【修正箇所一覧】(赤字部分)

参考資料-13 配膳室整備計画図 (整備の概要)

③ 櫛原中学校 配置図 正誤表

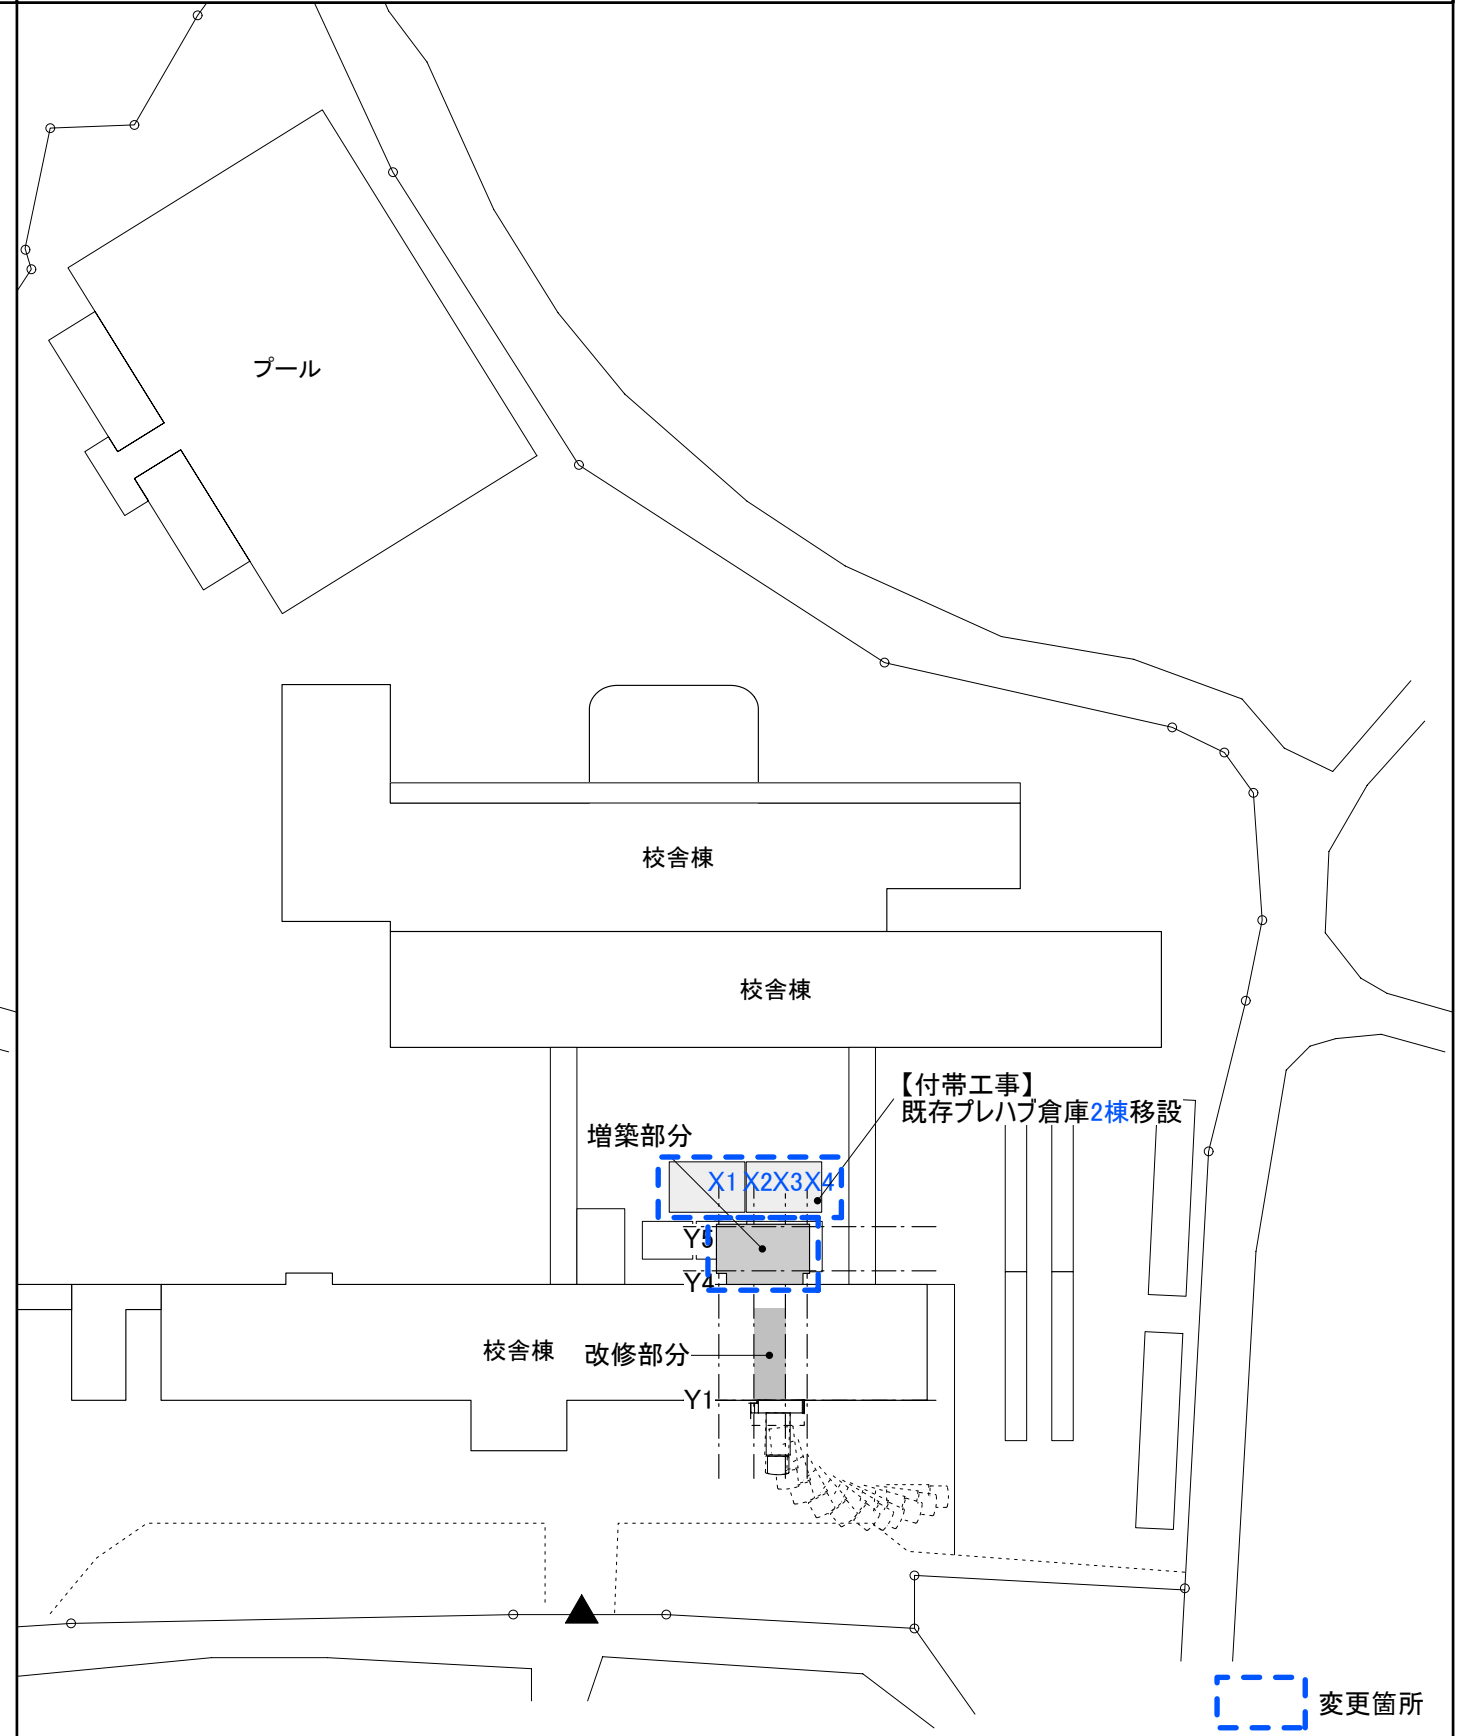
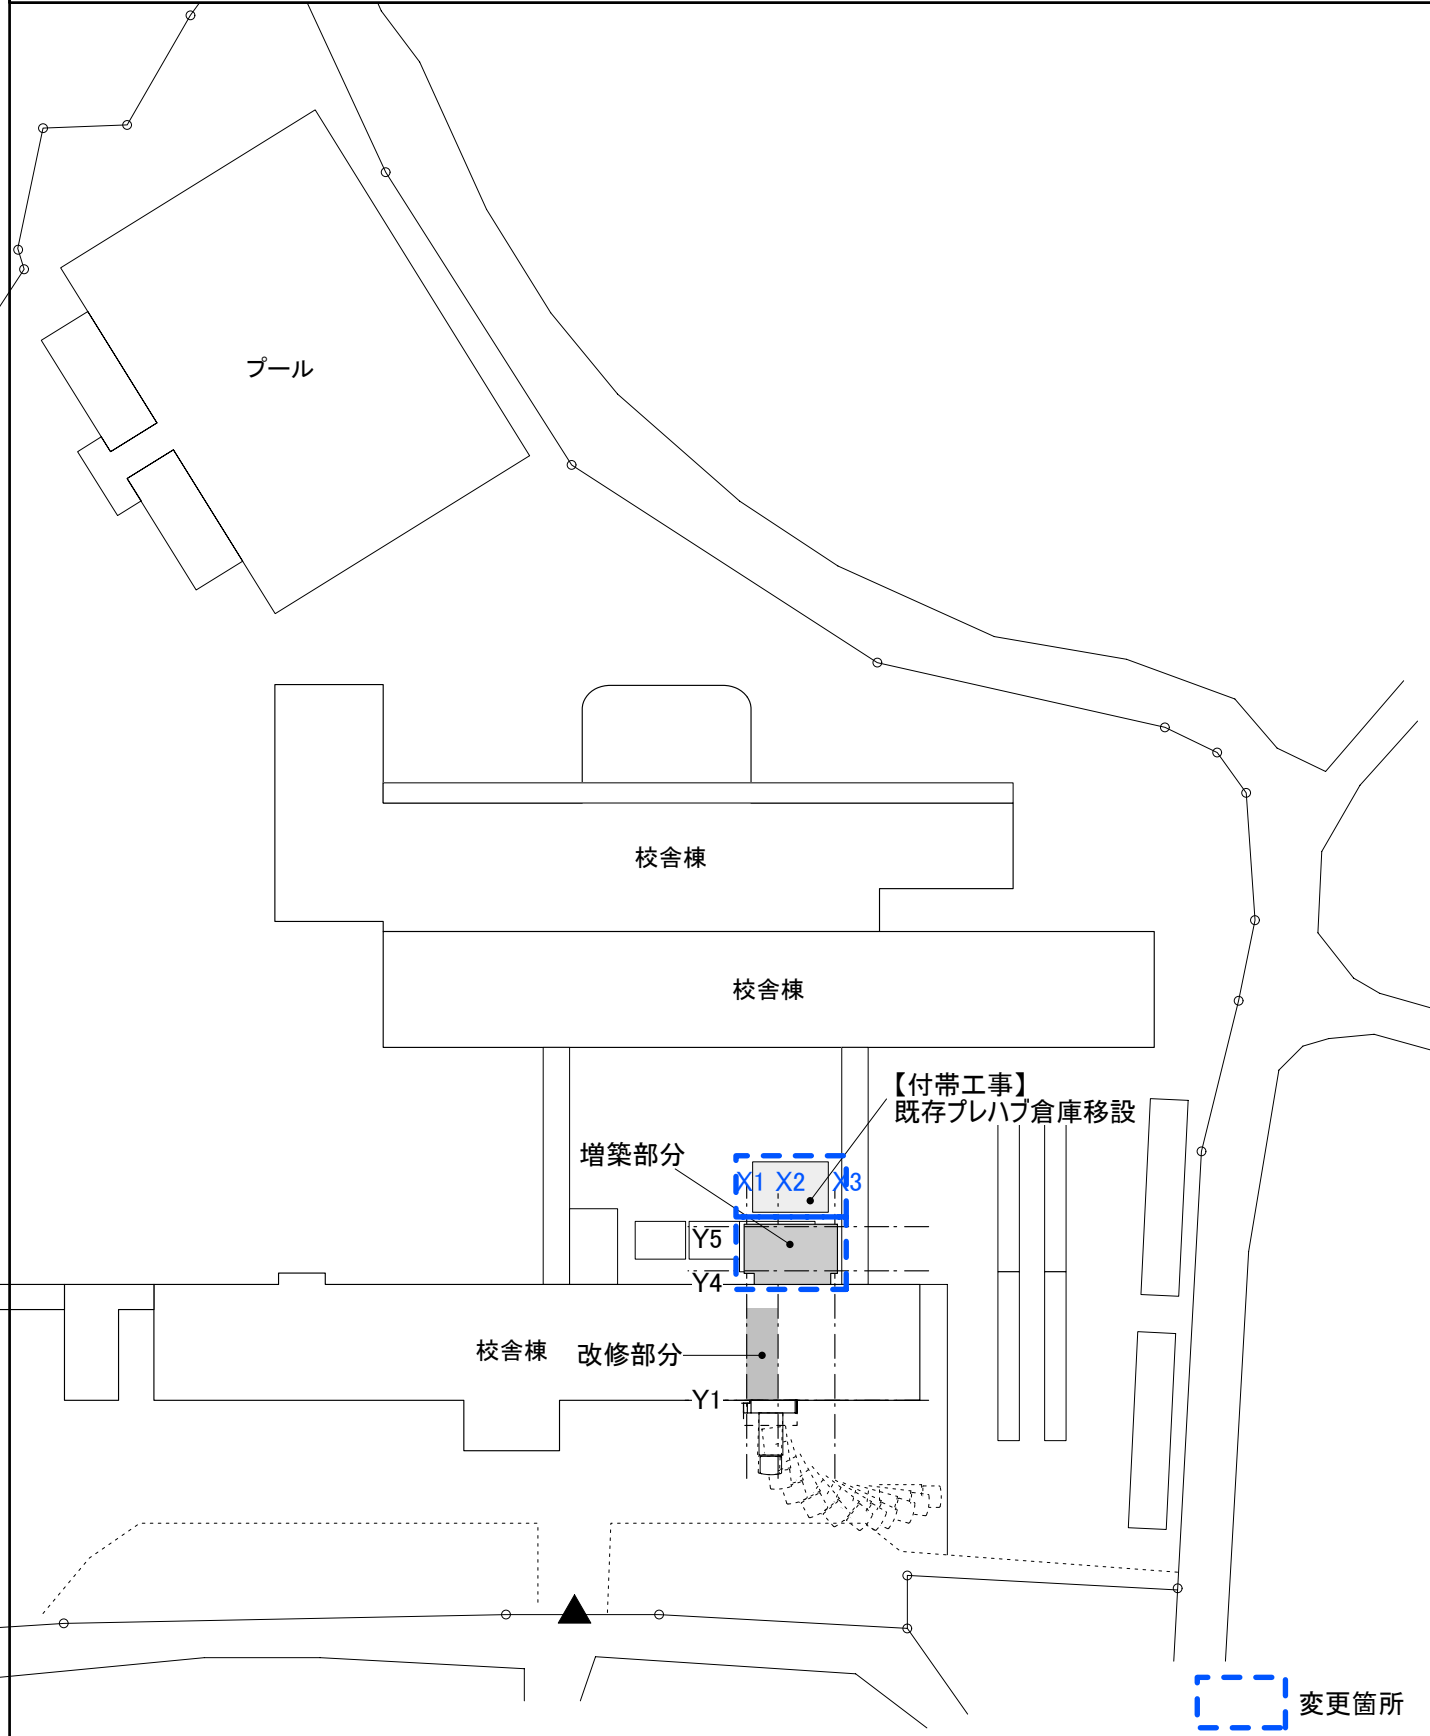
◀ : 車両出入口
